江东新区·汇泽园
(安置房6#地块项目)

变更对比文本

设计单位：广州市设计院集团有限公司

2022-12

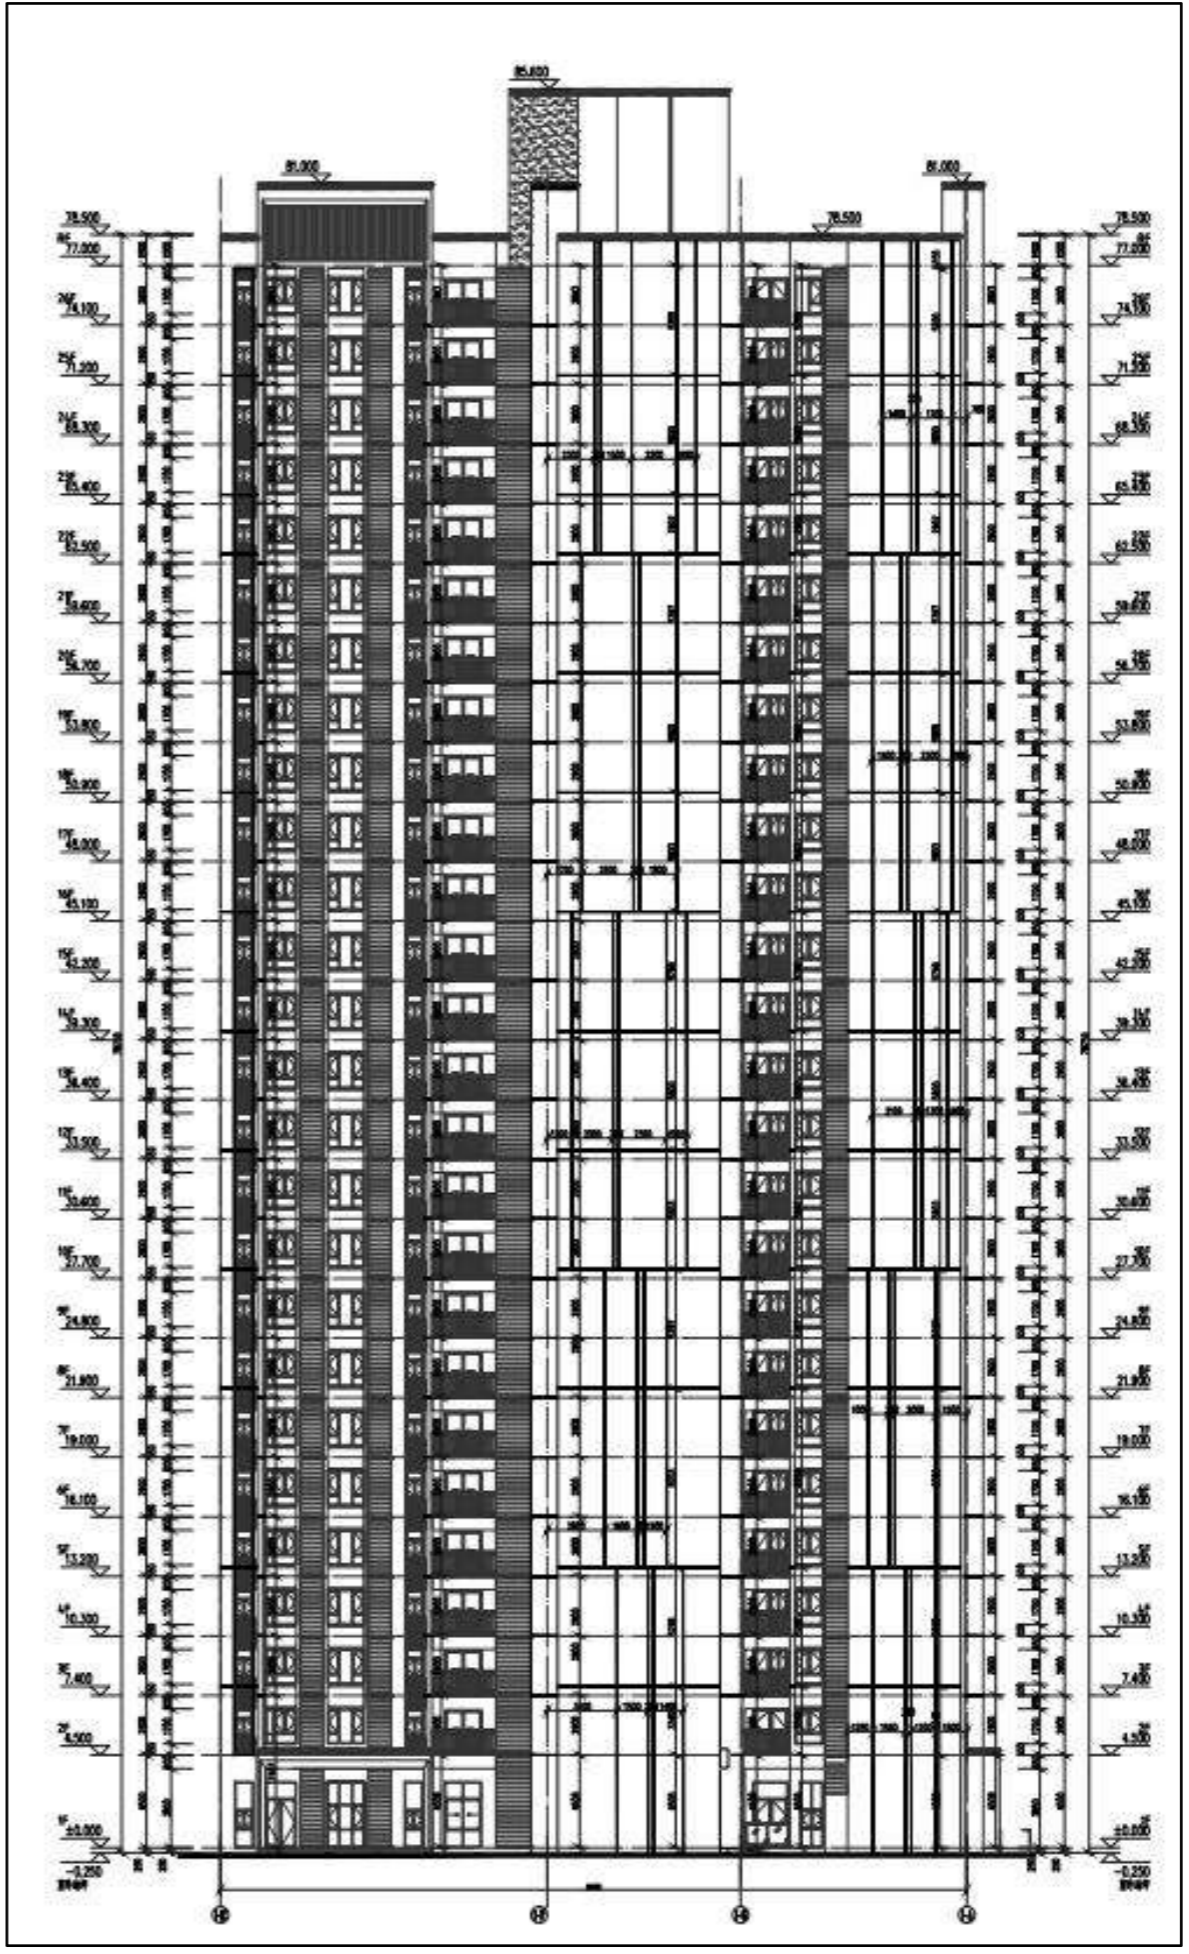
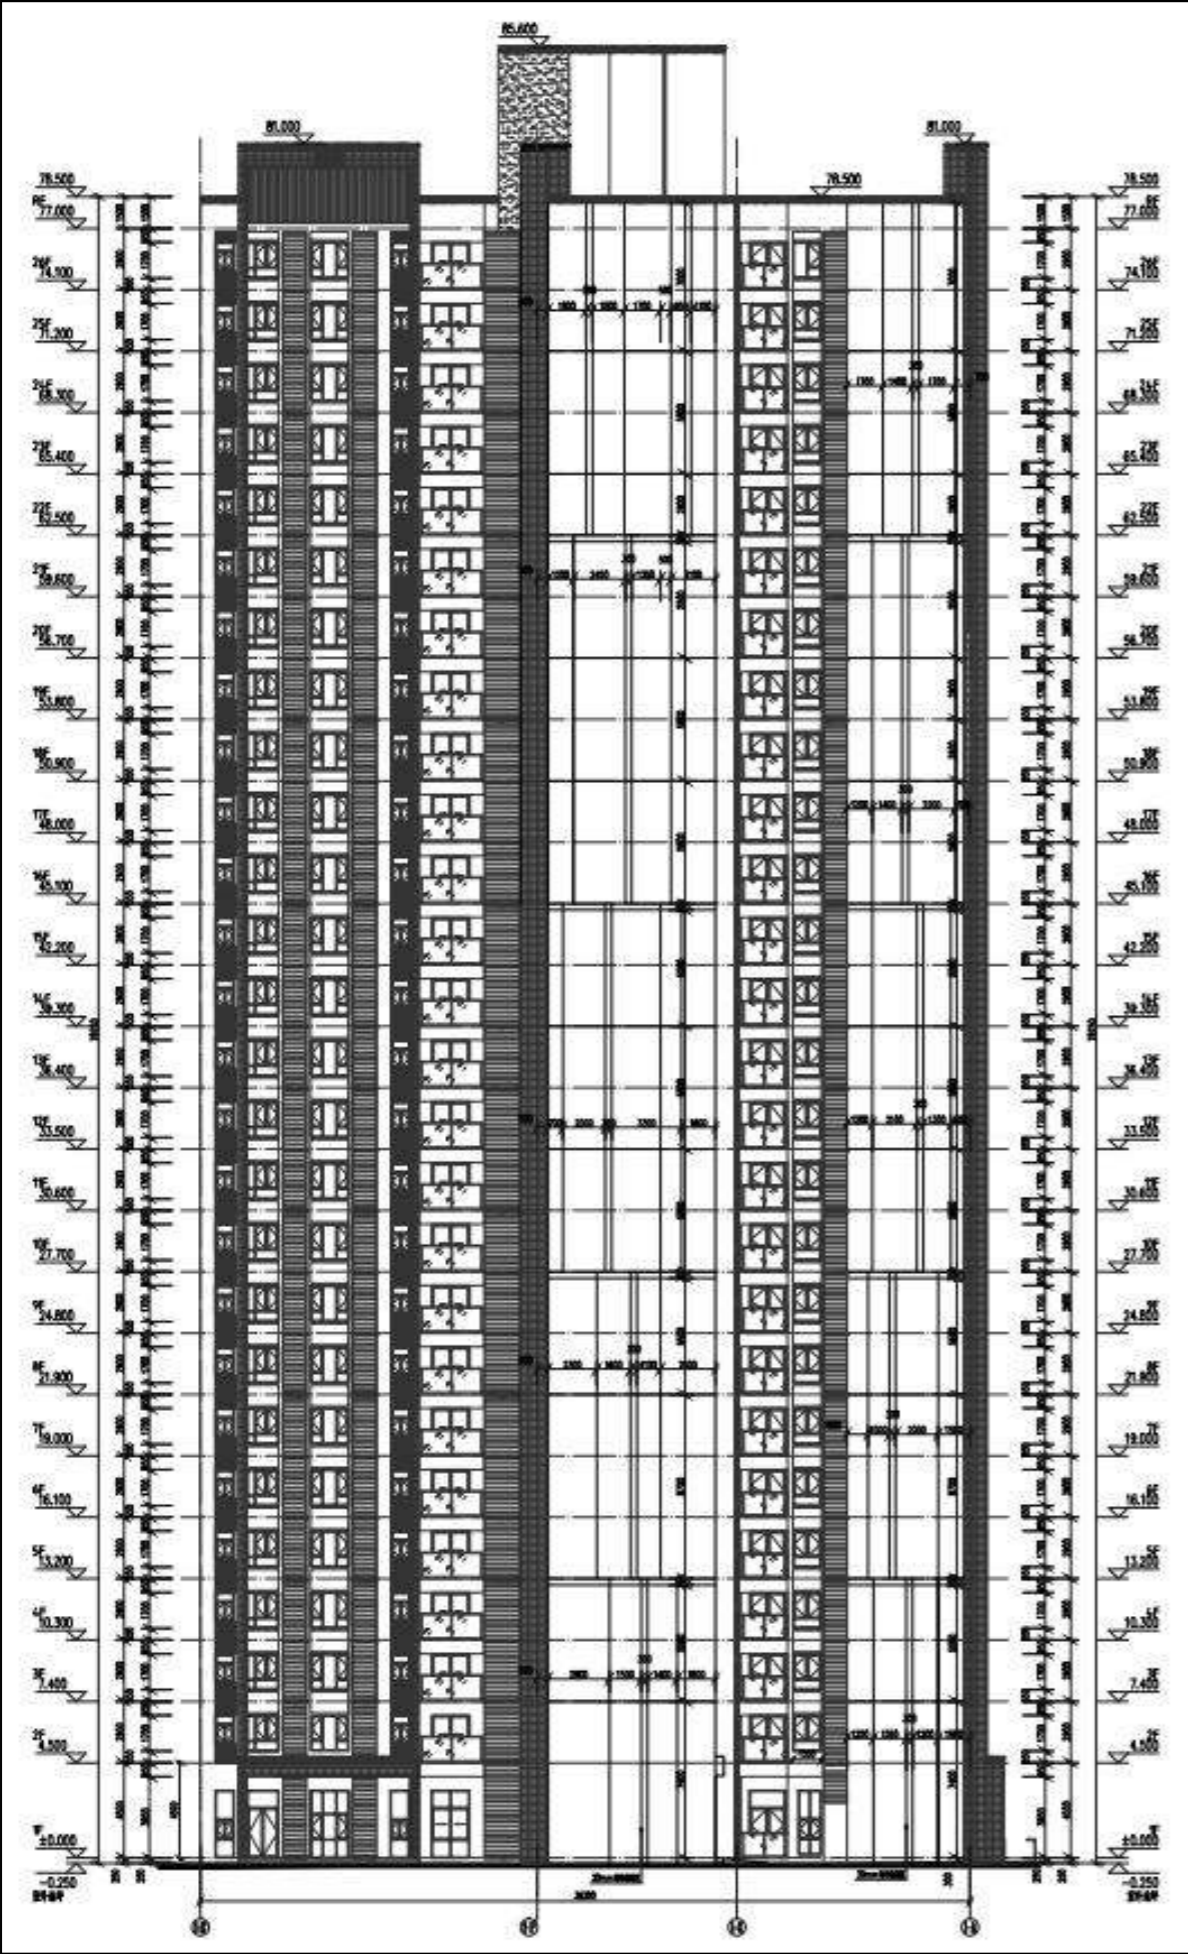
修改说明：
1、生活阳台
玻璃栏杆修改
为锌钢栏杆，
各栋各立面均
同样修改。

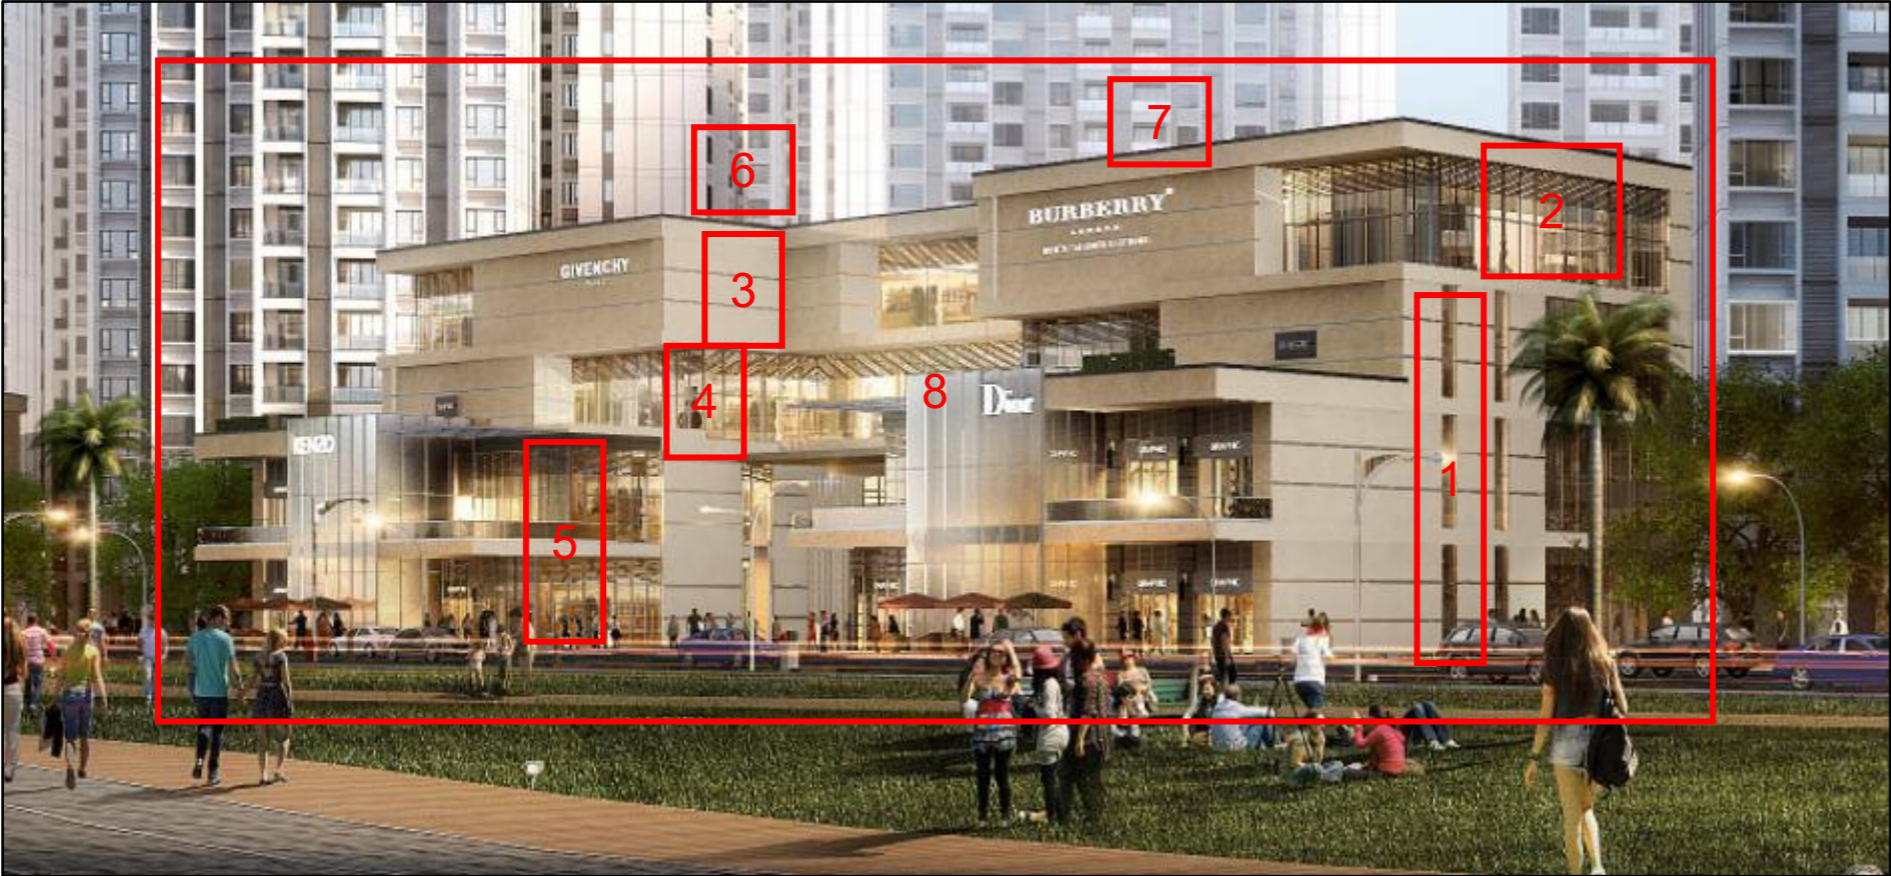
- 修改说明：
- 1、根据结构要求，取消开窗，增加结构柱。
 - 2、根据结构要求，取消开窗，增加结构柱。
 - 3、增加开窗
 - 4、根据结构要求，取消开窗，增加结构柱。
 - 5、根据结构要求，取消开窗，增加结构柱。
 - 6、7、根据实际情况，表达梯屋。
 - 8、商业米黄色真石漆修改为米白色真石漆。

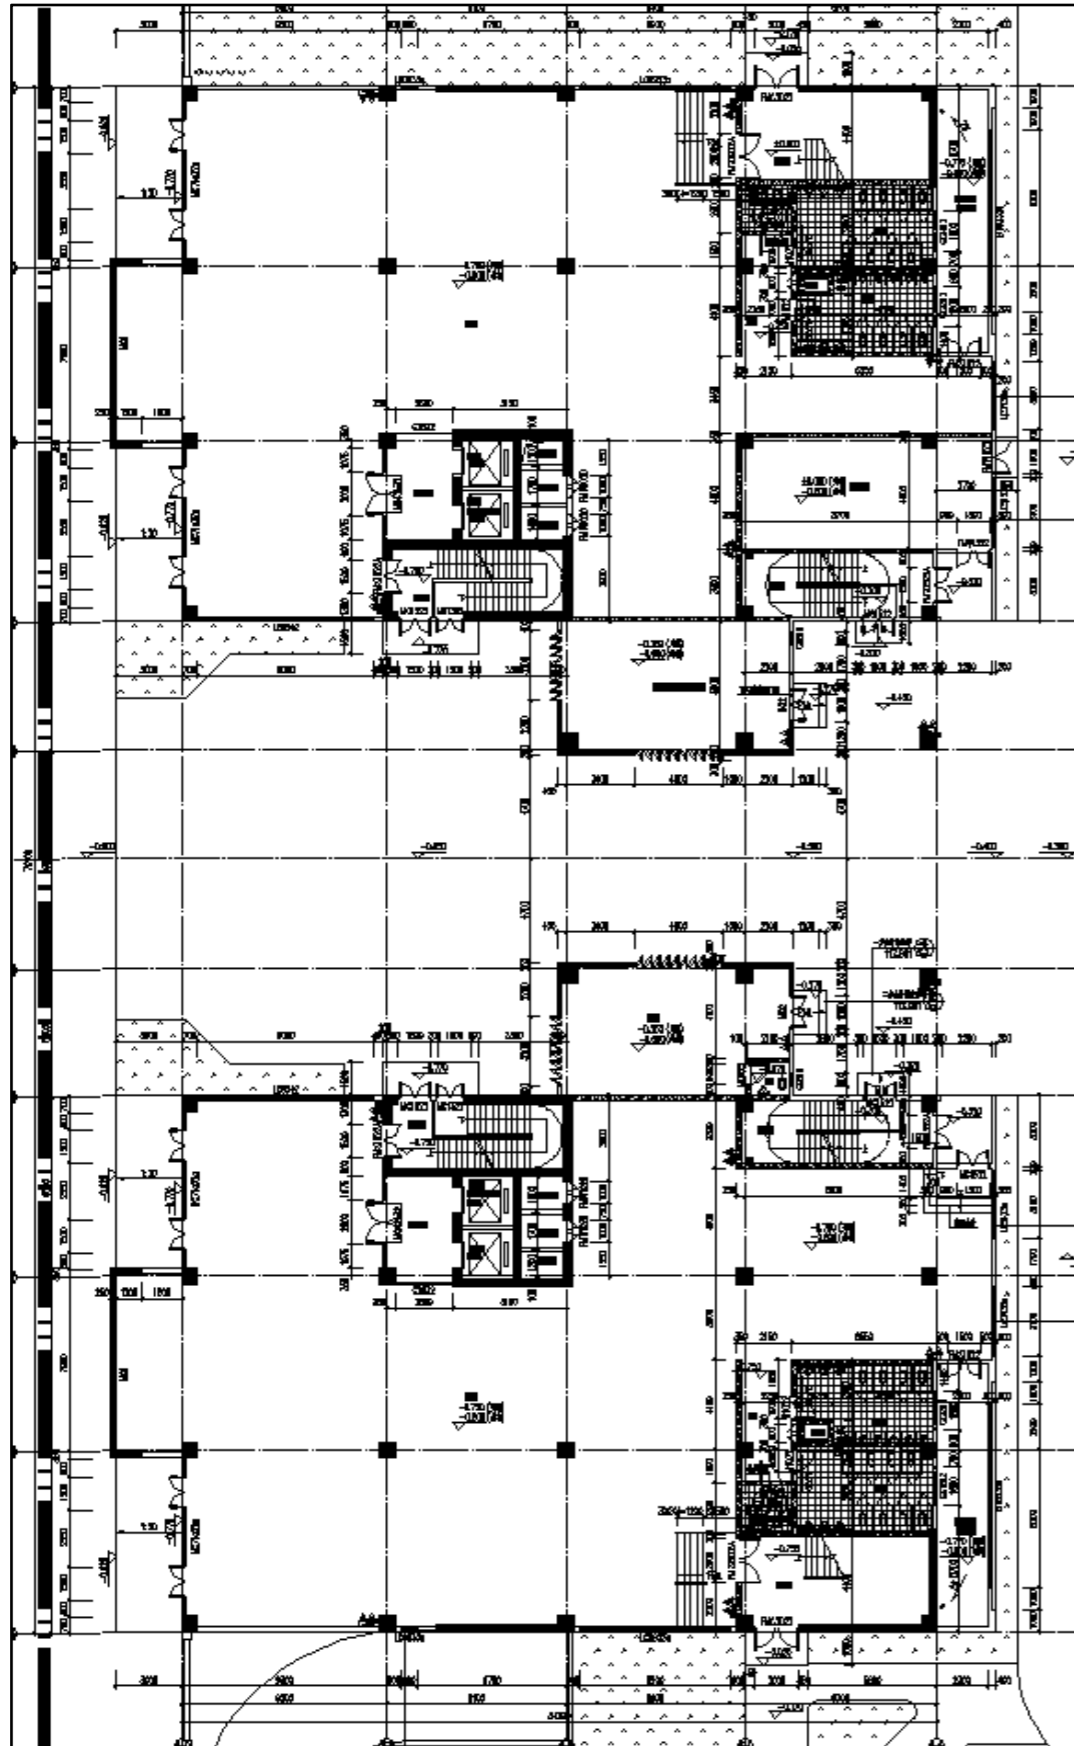
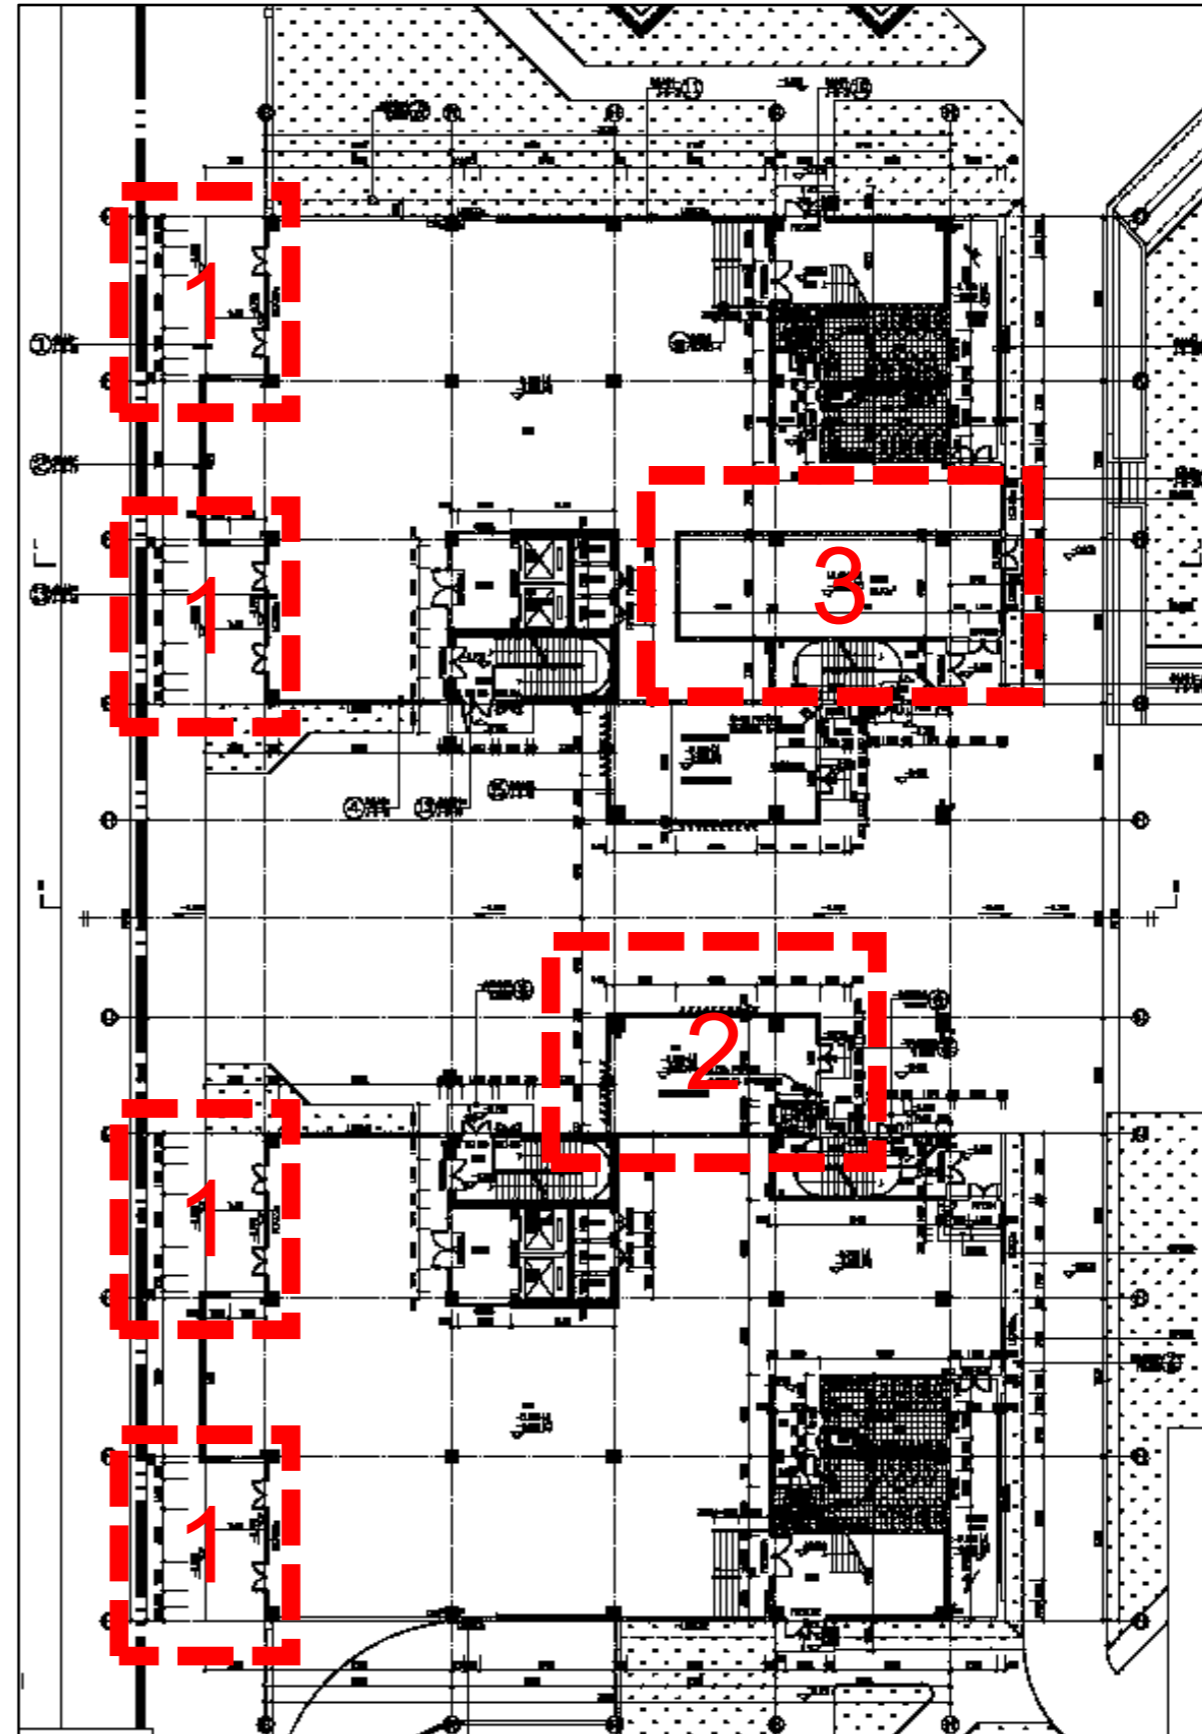
修改说明：
1、该部分二层休息平台投影部分没有维护，不计面积，减少商业面积42.05 m²，现更新面积数据。
2、门卫室功能修改为物业用房功能，面积不变。
3、开闭所增加24.41 m²，商业减少24.41 m²。
